Avis délibéré de l'Autorité environnementale sur l'augmentation de la pression maximale de service de la canalisation de gaz naturel Lussan-Lias (32)

n°Ae : 2016 - 79

Figure 3 : travaux de terrassement pour pose de dalles de protection (source : étude d'impact).

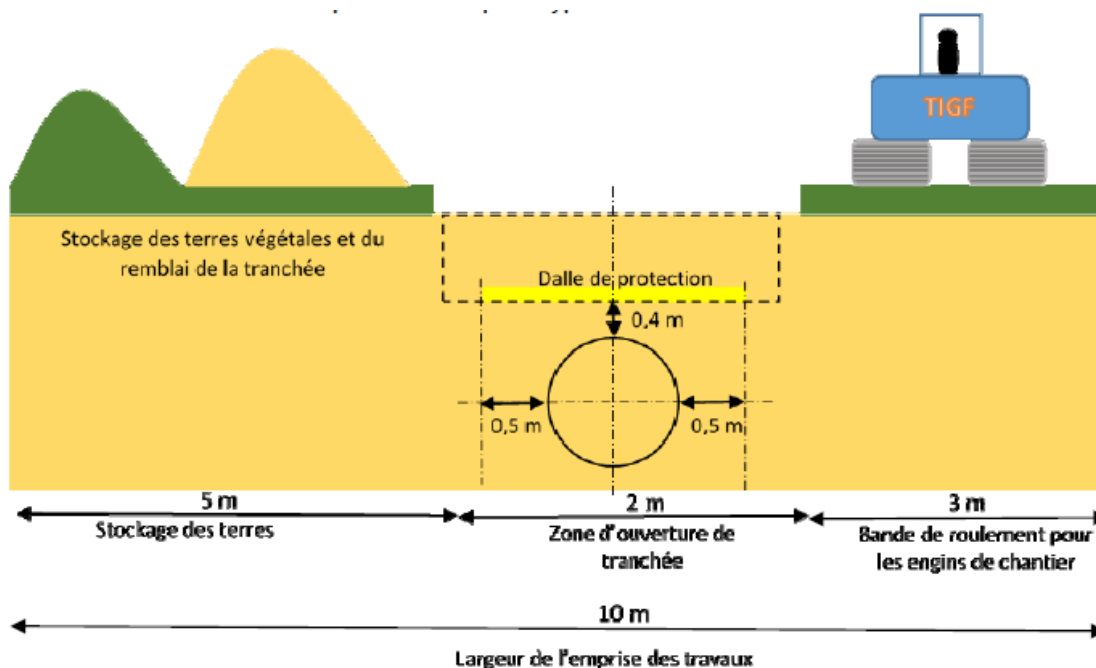
Pour le secteur concerné par les périmètres rapproché et éloigné de la station de captage de « Sainte-Catherine », sur un linéaire d'environ 490 m, le maître d'ouvrage devra préciser les méthodes utilisées pour se conformer aux prescriptions de l'arrêté préfectoral de déclaration d'utilité publique du 18 décembre 2015.

L'Ae recommande que le maître d'ouvrage présente dans l'étude d'impact les mesures spécifiques mises en œuvre pour les travaux de pose de protections physiques situés dans le périmètre de protection du captage « Sainte-Catherine ».
